**Settore Tutela Ambientale e Biodiversità, Promozione del Territorio, Sostenibilità**  
U.O. Bonifiche e Compatibilità Ambientale

**OGGETTO: [ID: 9336] Istanza per il rilascio del Provvedimento di VIA PNIEC-PNRR nell'ambito del provvedimento unico in materia ambientale ai sensi dell'art. 27 del D.Lgs. 152/2006 e ss.mm.ii., relativa al progetto per la realizzazione di un nuovo parco eolico composto da 20 aerogeneratori denominato "Monte Giarolo" e relative opere connesse, della potenza massima complessiva di 124 MW, sito nei Comuni di Albera Ligure, Cabella Ligure, Fabbrica Curone e Santa Margherita di Staffora. Proponente: 15 PIU' ENERGIA SRL.**

**Parere di competenza**

#### D. Comune di Chignolo Po (PV) – Tav 79

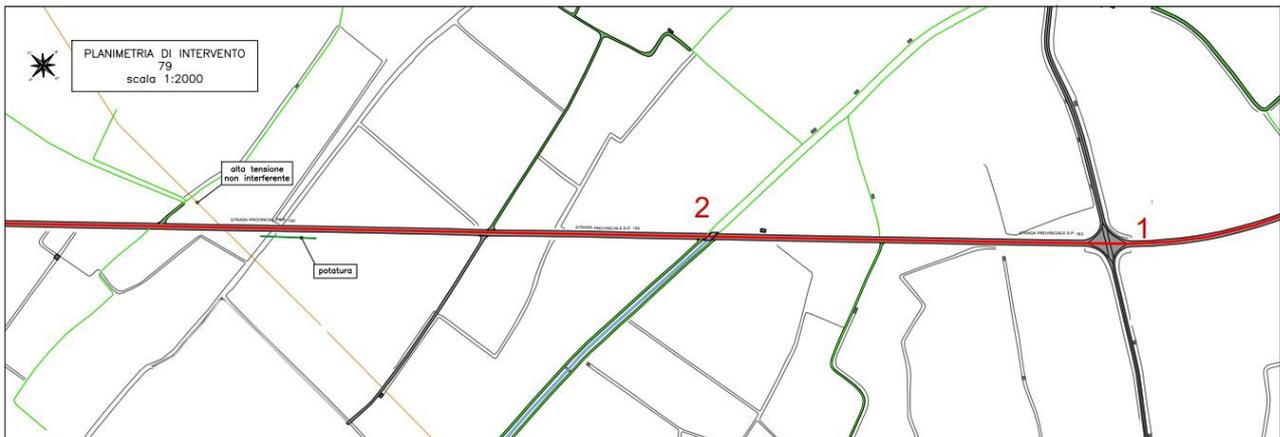
1\_ Intersezione SP n. 193 e strada comunale: si richiede il ripristino temporaneo immediato dopo ogni singolo passaggio e, ripristino definitivo a fine cantiere.

2\_ PONTE SUL “COLATORE NERONE GARIGA” SP n. 193: si richiede verifica statica per l’attraversamento del manufatto con i carichi eccezionali previsti.

#### E. Comune di Chignolo Po (PV) – Tav 80

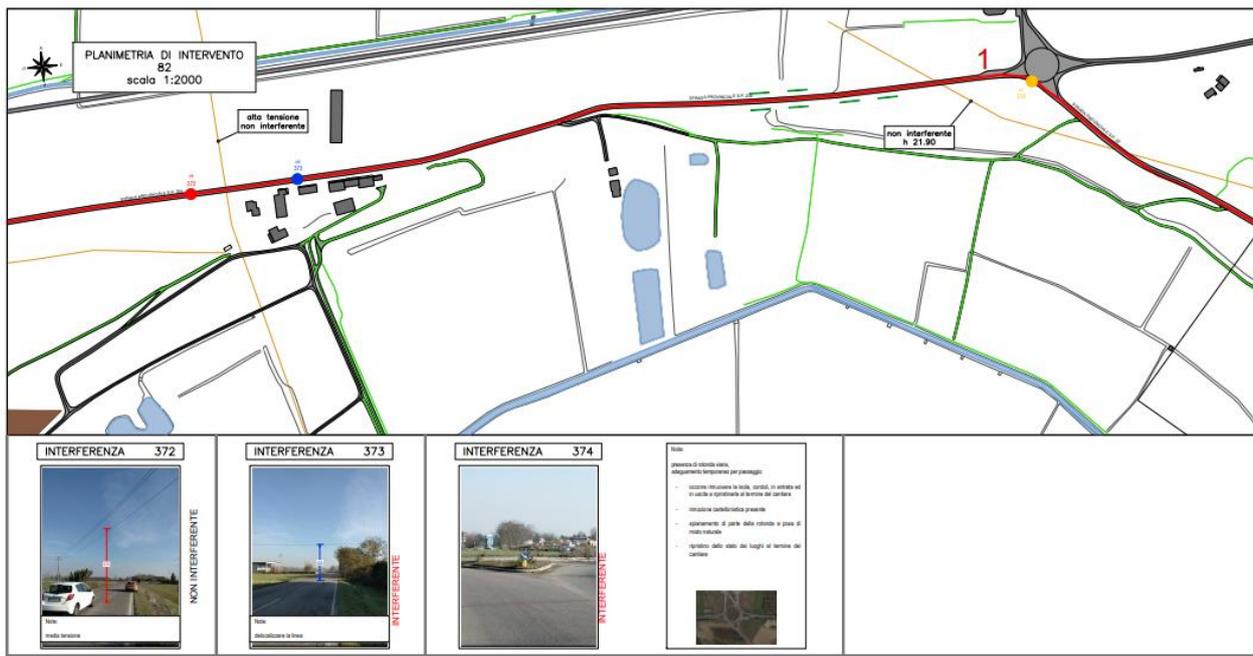
1\_ INTERSEZIONE SP n. 193 e SP n 32: si richiede il ripristino temporaneo immediato dopo ogni singolo passaggio e, ripristino definitivo a fine cantiere

2\_ INTERSEZIONE SP n. 32 e strada comunale: si richiede il ripristino temporaneo immediato dopo ogni singolo passaggio e, ripristino definitivo, a fine cantiere.

#### F. Comune di Chignolo Po (PV) – Tav 82

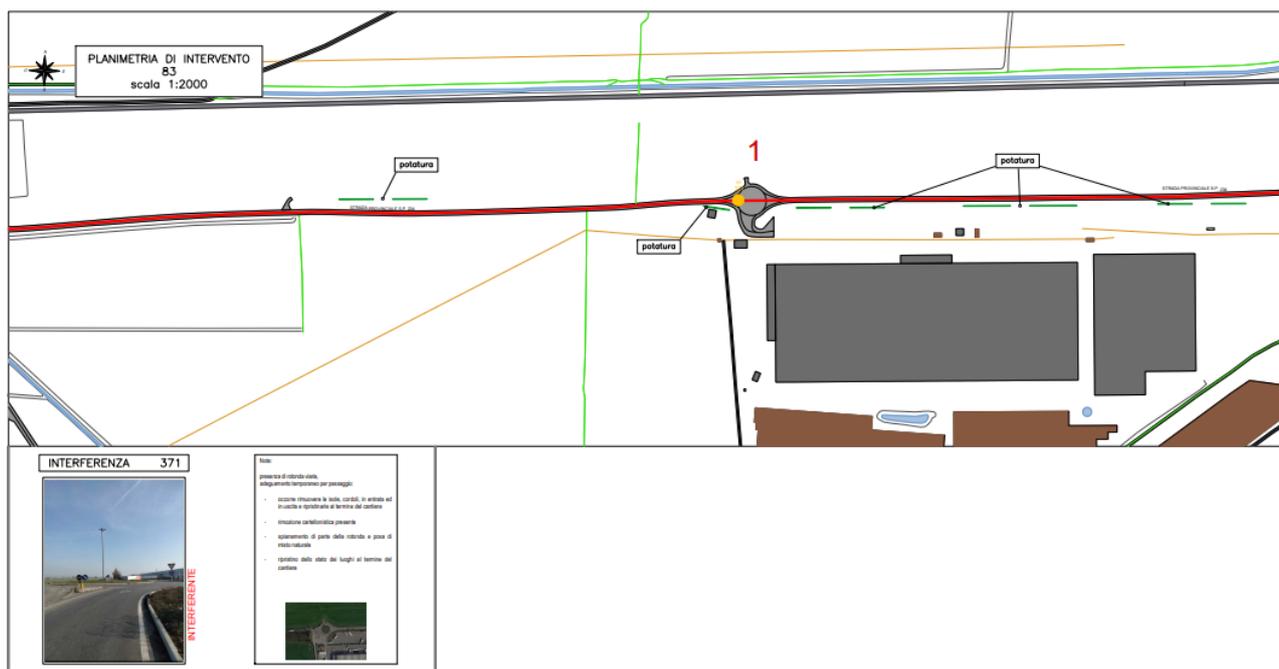
1\_ INTERSEZIONE SP N. n 32 e SPexSS N. 234: si richiede il ripristino temporaneo immediato dopo ogni singolo passaggio e, ripristino definitivo a fine cantiere

H. Comune di Santa Cristina e Bissone (PV) TAV 84

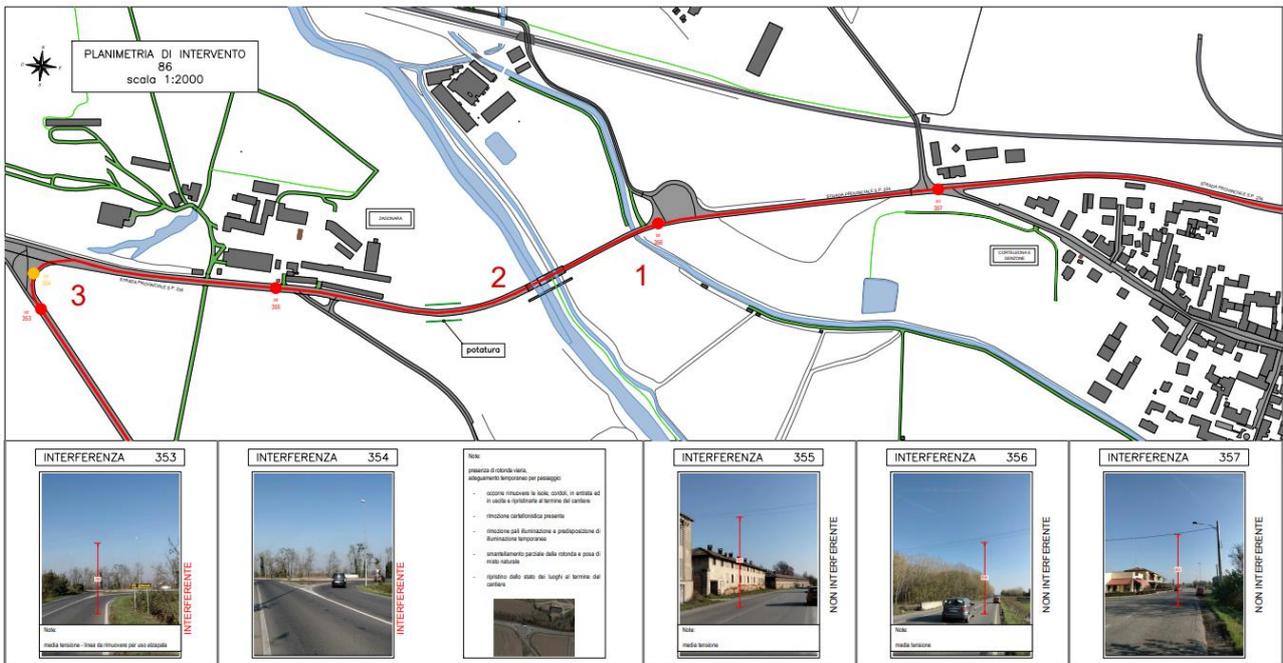
1\_\_ INTERSEZIONE SPexSS N. 234 e SPexSS n. 412: si richiede il ripristino temporaneo immediato dopo ogni singolo passaggio e, ripristino definitivo a fine cantiere  
 2\_PONTE sul CAVO MAROCCO e ROGGIA BISSONA: si richiede verifica statica per l'attraversamento del manufatto con i carichi eccezionali previsti.

### K. Comune di SPESSA (PV) TAV 89

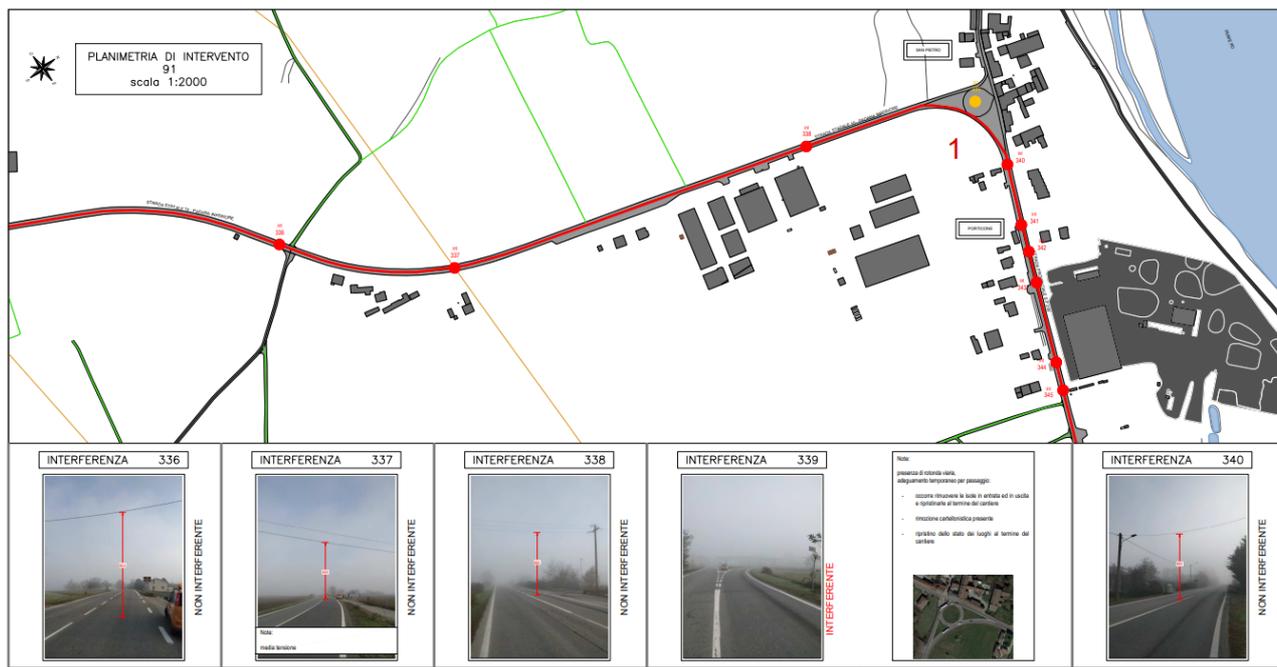
1\_INTERSEZIONE SP n. 199 e strada comunale: si richiede il ripristino temporaneo immediato dopo ogni singolo passaggio e, ripristino definitivo a fine cantiere

M. Comune di Portalbera (PV) TAV 91

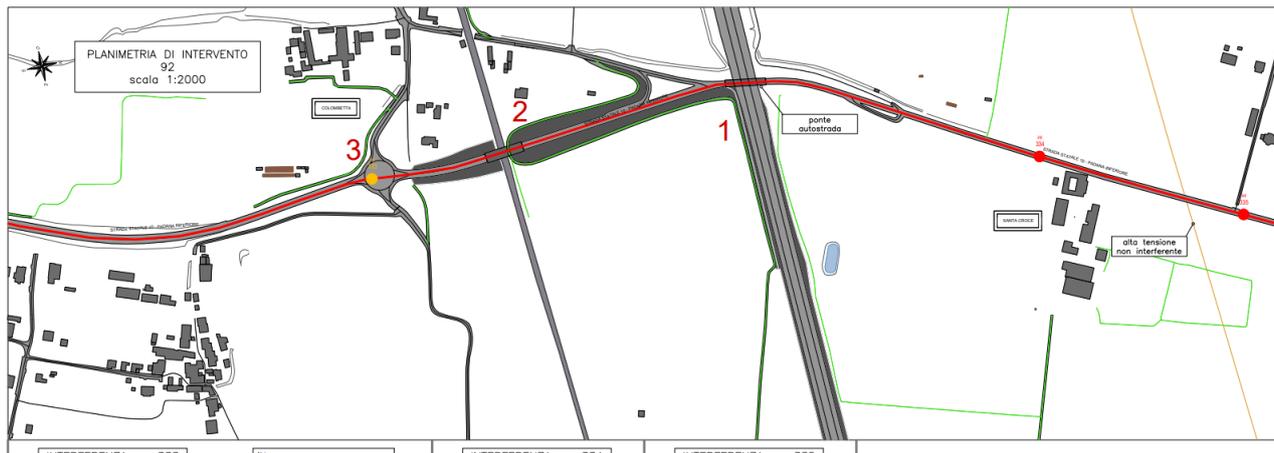
1\_INTERSEZIONE SP n. 200 e strada comunale : si richiede il ripristino temporaneo immediato dopo ogni singolo passaggio e, ripristino definitivo a fine cantiere.

N. Comune di Stradella (PV) TAV 92

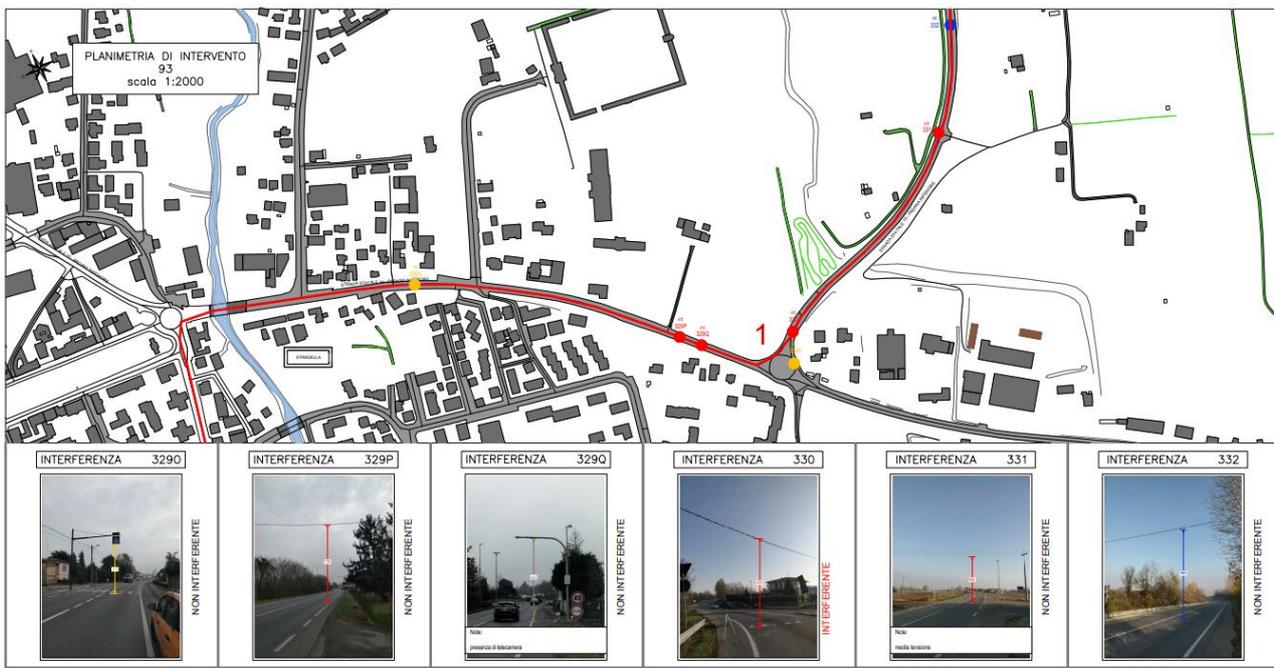
1\_SP n. 200 CAVALCAVIA AUTOSTRADA A21: si richiede verifica statica per l'attraversamento del manufatto DI COMPETENZA S.A.T.A.P. vista la criticità dell'attraversamento medesimo (Autostrada Torino-PIACENZA-BRESCIA, la verifica di cui sopra dovrà prevedere un grado di approfondimento tale da assicurare il passaggio di tutti i trasporti eccezionali, considerando anche il fattore di stress accumulato (fatica) ad ogni singolo viaggio.

2\_SP n. 200 CAVALCAFERROVIA: si richiede verifica statica per l'attraversamento del manufatto. vista la criticità dell'attraversamento medesimo, la verifica di cui sopra dovrà prevedere un grado di approfondimento tale da assicurare il passaggio di tutti i trasporti eccezionali, considerando anche il fattore di stress accumulato (fatica) ad ogni singolo viaggio.

3\_INTERSEZIONE SP n. 200 e strada comunale: si richiede il ripristino temporaneo immediato dopo ogni singolo passaggio e, ripristino definitivo a fine cantiere.

O. Comune di Stradella (PV) TAV 93

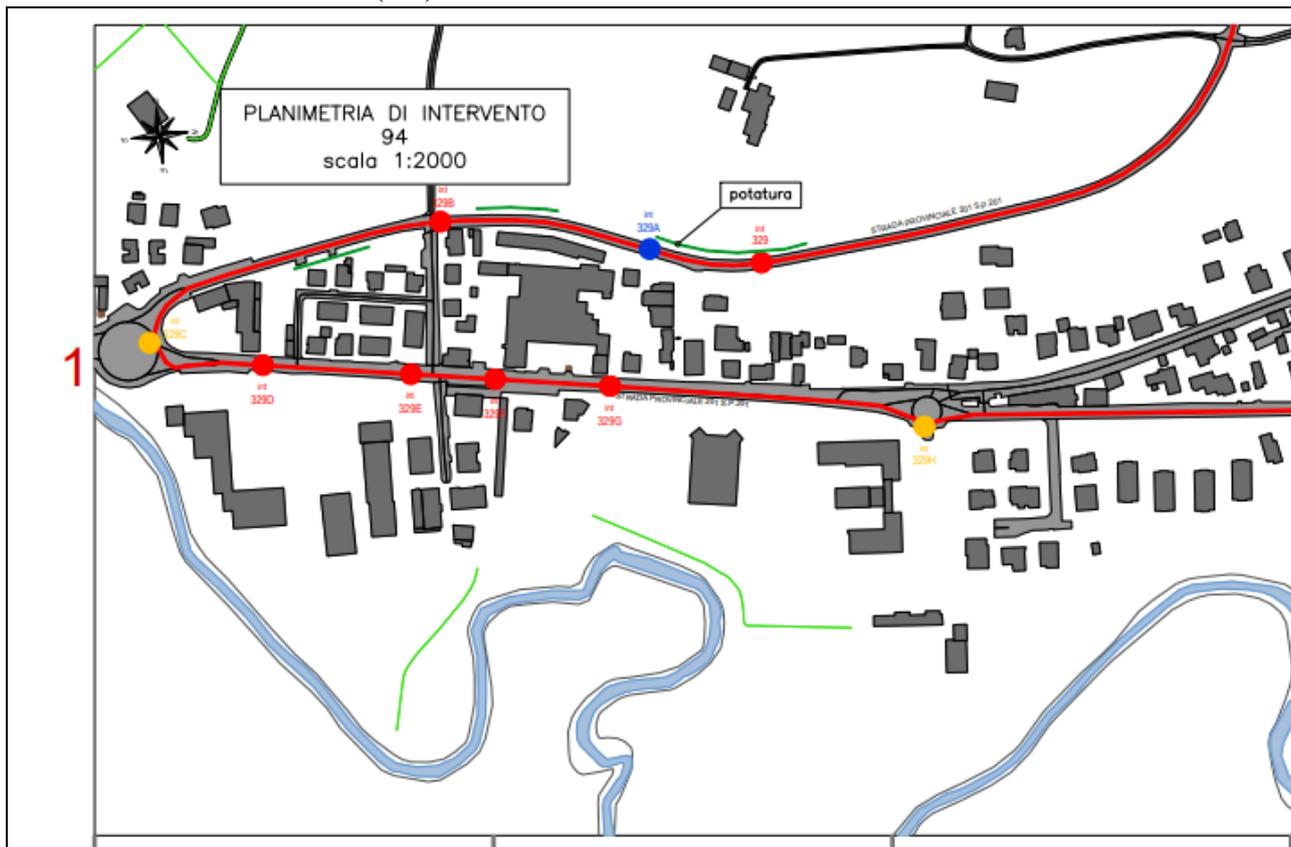
3\_INTERSEZIONE SP n. 200 e SPexSS n. 10 "Padana Inferiore" (Competenza ANAS): si richiede il ripristino temporaneo immediato dopo ogni singolo passaggio e, ripristino definitivo a fine cantiere.

P. Comune di Stradella (PV) TAV 94

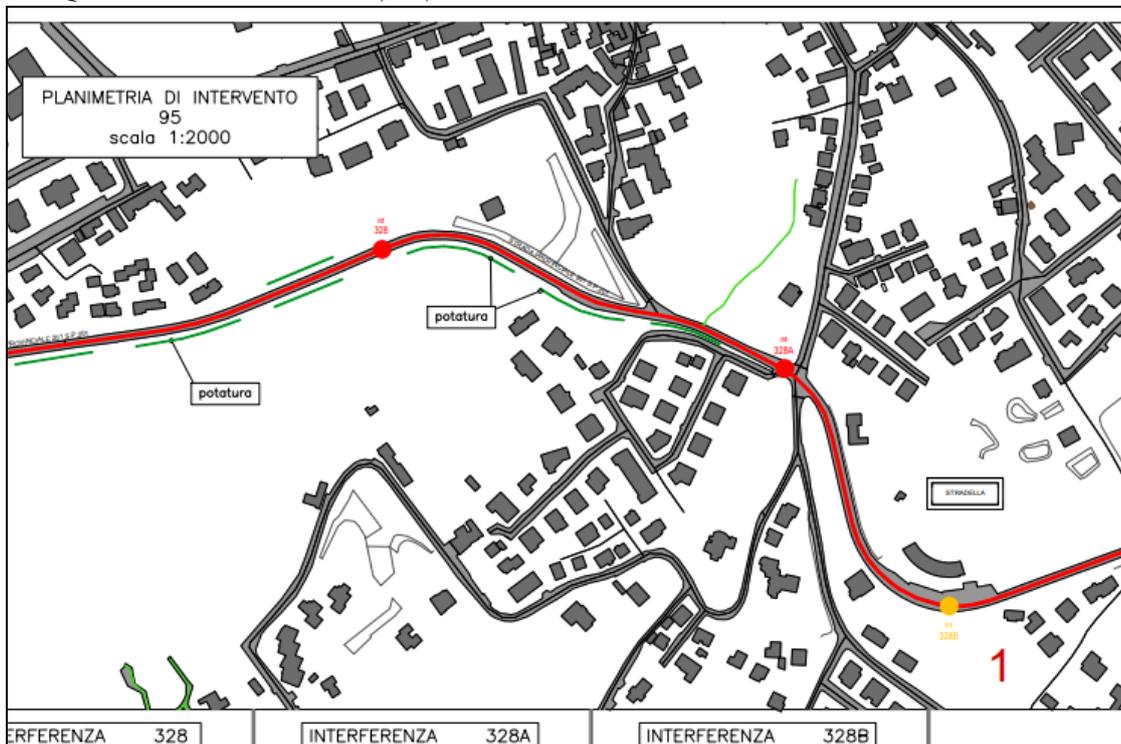
1\_INTERSEZIONE strada comunale e SP n. 201: si richiede il ripristino temporaneo immediato dopo ogni singolo passaggio e, ripristino definitivo a fine cantiere.

## R. Comune di Stradella (PV) TAV 96

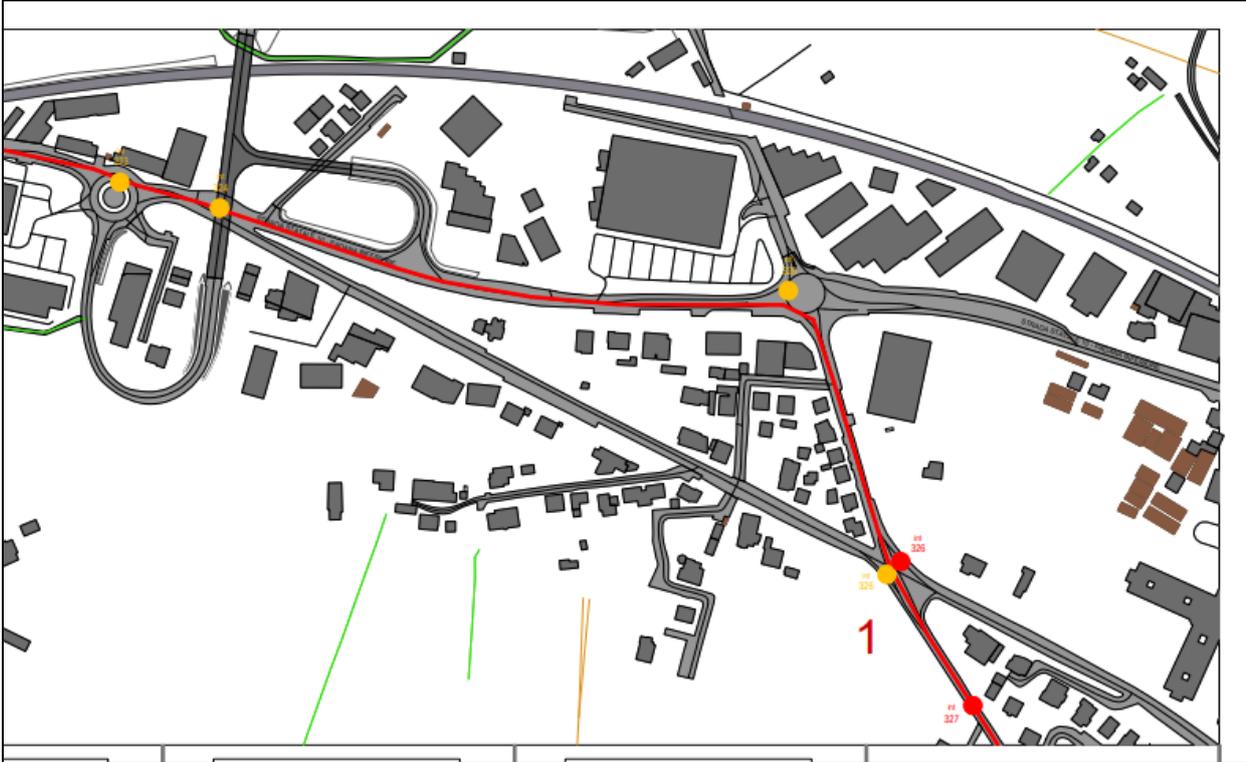
1\_INTERSEZIONE SP n. 201 E STRADA COMUNALE: si richiede il ripristino temporaneo immediato dell'impianto semaforico dopo ogni singolo passaggio e, ripristino definitivo a fine cantiere.

## S. Comuni di Voghera (PV) e Montebello della Battaglia (PV) TAV 108

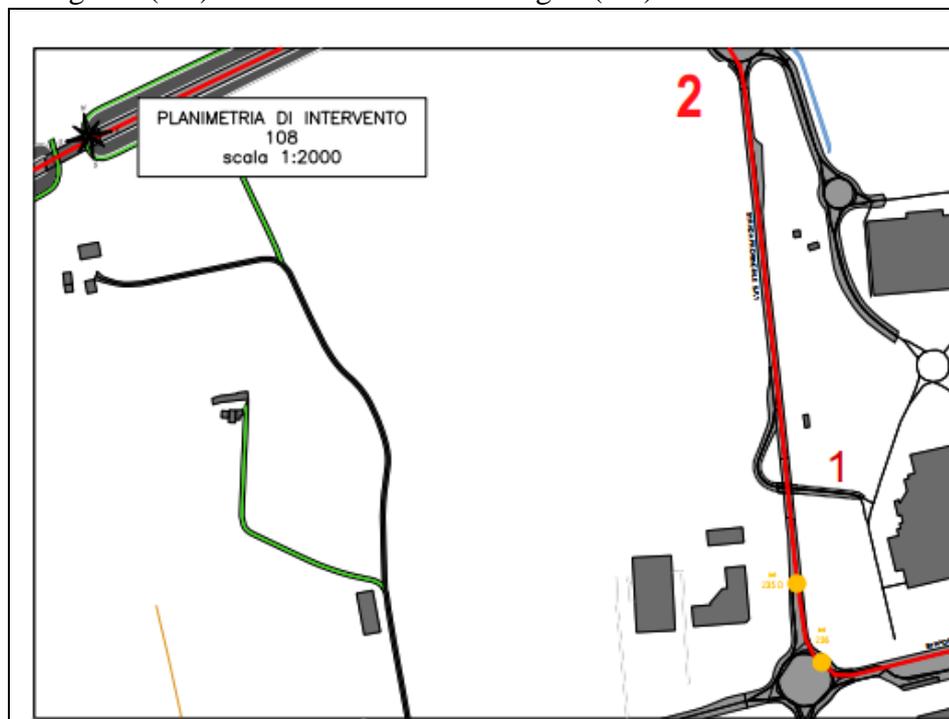
1\_SP n. 1 Sovrappasso area commerciale: si richiede verifica statica per l'attraversamento del manufatto con i carichi eccezionali previsti.

2\_SP n. 1 Rotatoria ingresso Tangenziale “Voghera-Casteggio”: si richiede di redire tavola specifica delle interferenze tra la suddetta rotatoria e la SP n. 1. Si richiede il ripristino temporaneo immediato dopo ogni singolo passaggio e, ripristino definitivo a fine cantiere.
